"Szpital Powiatowy we Wrześni" Sp. z o. o.

SA-381-13/24

Dotyczy postępowania o udzielenie zamówienia publicznego na „Dostawa wraz z montażem i przekazaniem do eksploatacji systemu parkingowego”

- Terminal wjazdowy
- Szlaban wjazdowy
- Terminal wyjazdowy
- Szlaban wyjazdowy
- Wysepka

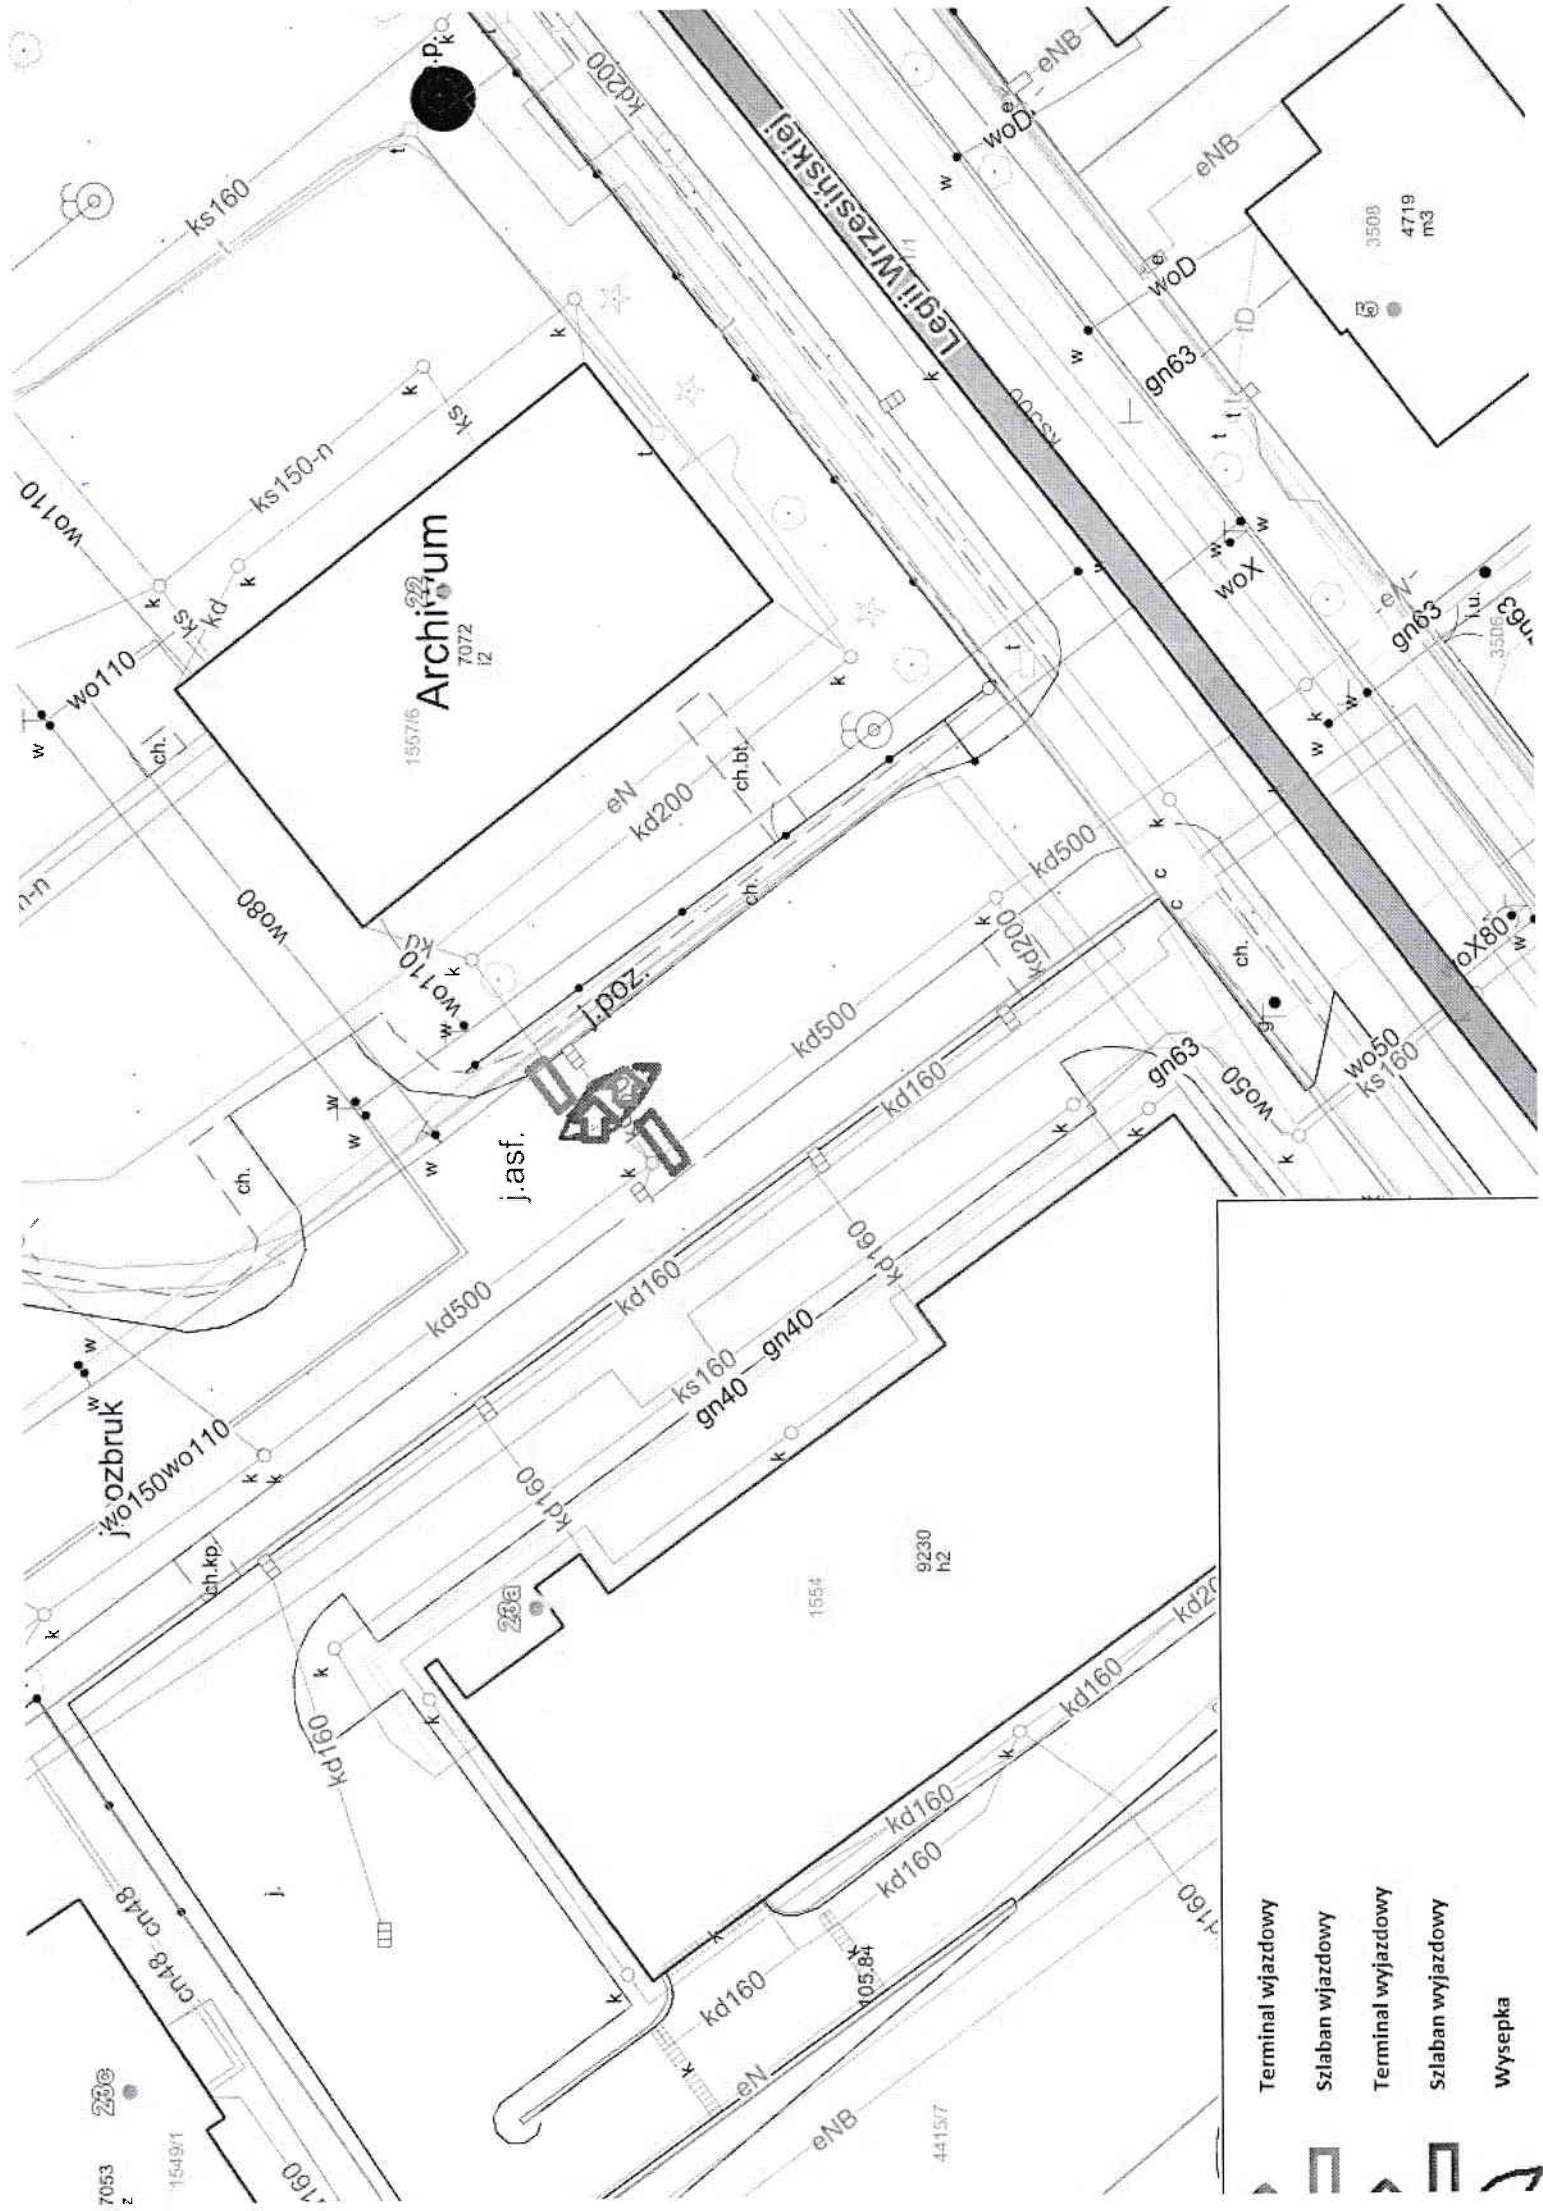
9	<p>Prosimy o wyjaśnienie, dlaczego na załączonych mapach instalacji systemu zaznaczono montaż terminali wjazdowych po prawej stronie? Zwyczajowo terminale wjazdowe montuje się po stronie kierowcy, co umożliwia bezpośredni kontakt z urządzeniem oraz obsługą parkingu bez konieczności wychodzenia z pojazdu.</p> <p>Obecne rozwiązanie, zgodnie z załączonymi mapami, wymagałoby od kierowcy wysiadania z samochodu i komunikacji przez interkom na zewnątrz pojazdu, co jest niewygodne i może powodować opóźnienia oraz niepotrzebne utrudnienia dla użytkowników. Prosimy o weryfikację tego rozwiązania i ewentualne dostosowanie lokalizacji terminali wjazdowych (Interkomów) w sposób zgodny z przyjętymi standardami użytkowania.</p>	<p>Zamawiający poprawi załącznik nr 1b</p>
10	<p>Prosimy o rozważenie dopuszczenia kas automatycznych wyposażonych w samouzupełniający się akceptor monet o pojemności mniejszej niż 1500 sztuk (np. 500 sztuk). Zgodnie z OPZ, kasa automatyczna powinna posiadać samo napełniający się pojemnik monet (hopper) o pojemności minimum 1500 sztuk monet o nominałach 1 zł, 2 zł i 5 zł, co ma zapewnić długi czas pracy bez konieczności uzupełniania monet do wydawania reszty. Przy braku płatności banknotami, jak to zostało określone przez Zamawiającego, nie jest możliwe, aby monety do wydawania reszty kiedykolwiek się skończyły, ponieważ każda płatność monetami jednocześnie uzupełnia pojemnik na monety. Ponadto, wydawanie reszty monetami 5 zł również wydaje się niepraktyczne, ponieważ nie jest możliwe wydanie dokładnej reszty przy użyciu monet 5 złotych.</p>	<p>Zamawiający oczekuje pojemnika (hopper) o łącznej pojemności minimum 600 szt. dla wszystkich nominałów (1 zł. – 250 szt., 2 zł. – 250 szt. , 5 zł. – 100 szt.)</p> <p>Pojemność pojemnika na utarg min. 2500 szt.</p>

24	<p>Dot. zapisu OPZ pkt. 1.14.</p> <p>W jakim celu ma zostać zamontowana wysepka pod terminal ? Czy sam terminal nie powinien być dostosowany dla wjazdu samochodów ciężarowych?</p>	Wysepka stanowi rozgraniczenie pasów wjazd i wyjazd co gwarantuje bezkolizyjność od strony ul. Legii Wrzesińskiej.
25	<p>Dot. zapisu OPZ pkt. 3.4. ppkt I</p> <p>Prosimy o wyjaśnienie, jaką funkcję ma pełnić opcja sterowania szlabanem za pomocą kart zbliżeniowych operatora, pilota lub telefonu. Czy Zamawiający oczekuje specjalnego czytnika służącego do autoryzacji personelu technicznego? Czy Zamawiający dopuszcza możliwość autoryzacji za pośrednictwem kodu wpisywanego w centrali szlabanu?</p> <p>Czy chodzi o możliwość sterowania szlabanem? Jeżeli tak,</p>	Ma pełnić funkcję sterowania szlabanem zgodnie z pkt. 3.4I OPZ.
